MELFA Technical News

BFP-A6079-0367-A

表題 R86TB 1.10L リリースのご連絡
Subject: Report of R86TB Ver.1.10L release

適用機種 MELFA ASSISTA/FR/CR/Fシリーズ
(コントローラ CR800/CR750/CR700シリーズ用)
Applicable to: MELFA ASSISTA/FR/CR/F series
(CR800/CR750/CR700/ series robot controller)

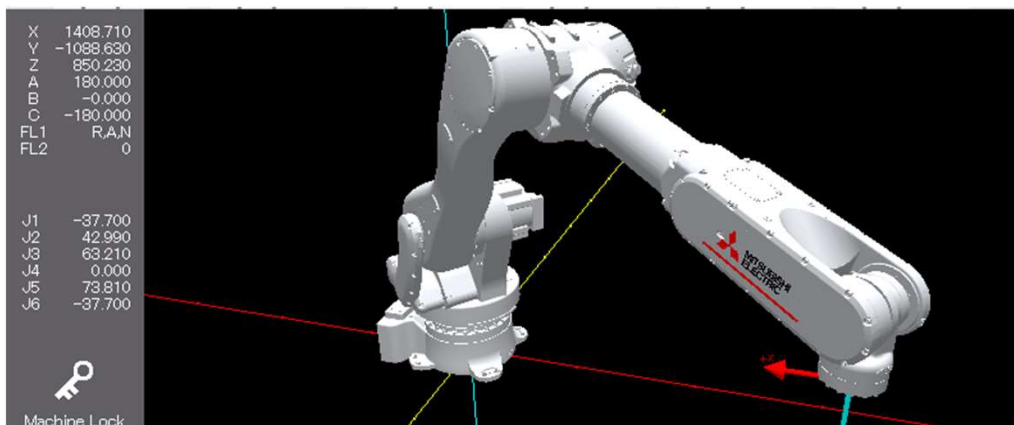
- RH-10/20CRHを追加しました。
- Model added for RH-10/20CRH

RH-10CRH6020-D
RH-10CRH6030-D
RH-10CRH7020-D
RH-10CRH7030-D
RH-10CRH8020-D
RH-10CRH8030-D
RH-20CRH8542-D
RH-20CRH10042-D

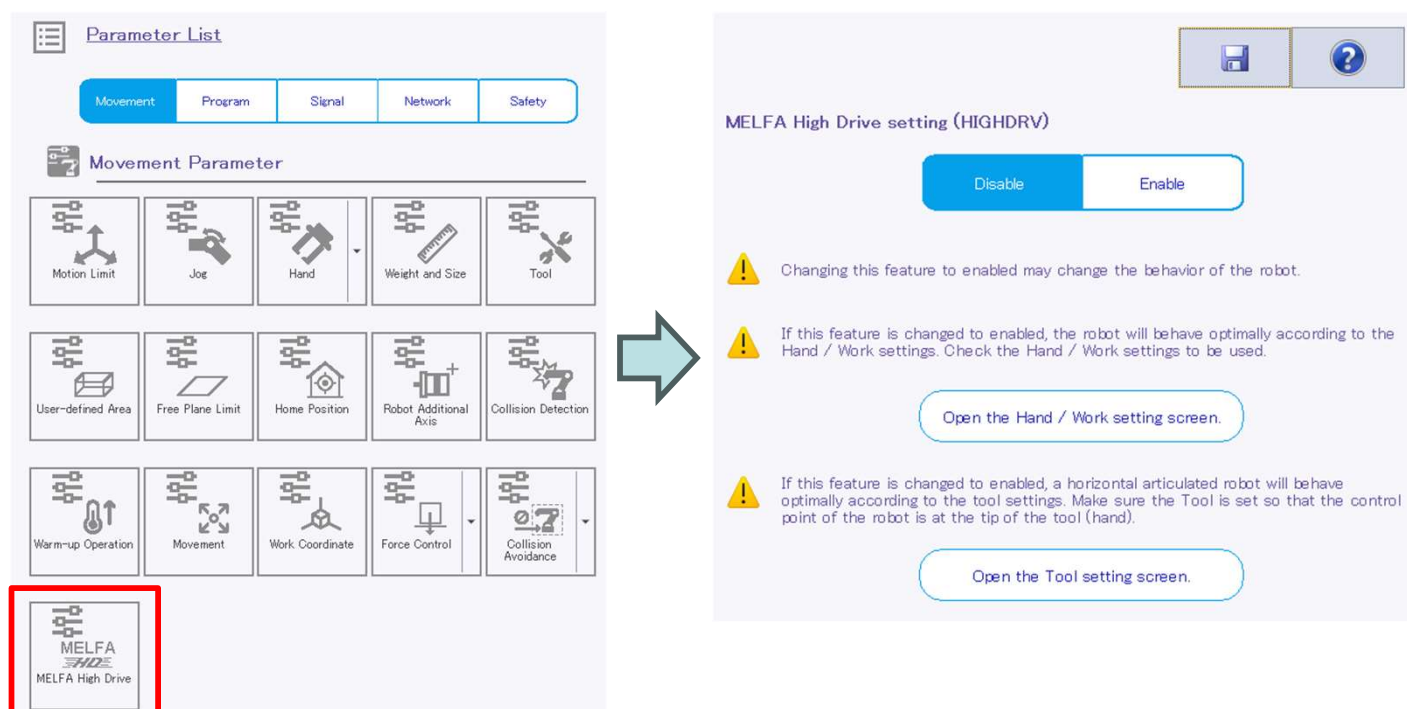
- MELFA High Drive機能に対応しました。
- Implemented compatibility with MELFA High Drive function.

MELFA High Driveパラメータ画面で、MELFA High Driveモードの有効/無効が切り替えられます。
In the MELFA High Drive parameter screen, you can switch the MELFA High Drive mode between enabled and disabled.

MELFA High Driveが有効化されると、フッター部分には“HD”と表示されます。
When MELFA High Drive is activated, "HD" will be displayed in the footer section.
